Dotazy a připomínky k návrhu studie sportovní haly

30. ledna 2022

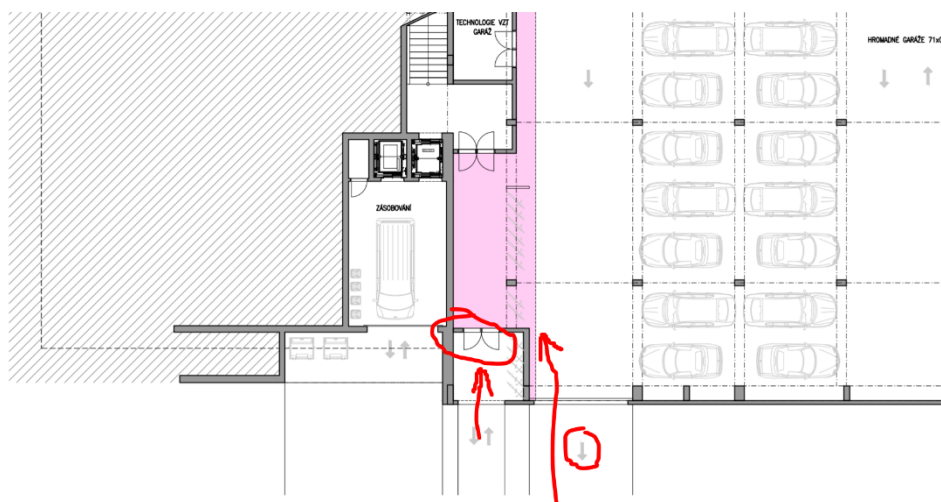
1) V původní návrh Terezy Jílkové počítal s umístěním haly do prostoru současných tenisových kurtů, tedy doprostřed areálu. Současné umístění do bezprostřední blízkosti ulice Dukelská, se mi vzhledem k objemu stavby nejvíce příliš vhodné. Vysoký objem části s lezeckou stěnou, který se mi v přepracovaném návrhu nezdá příliš zajímavý, by tak byl ne úplně přátelským uvítáním v hale i celém areálu. Původní návrh byl určen na nedaleké, přesto odlišné místo. Nezdá se mi vhodné ho takto přesouvat, byť z původního návrhu kromě nevhodných prostorových dispozic moc nezbylo.

Děkujeme, bereme na vědomí.
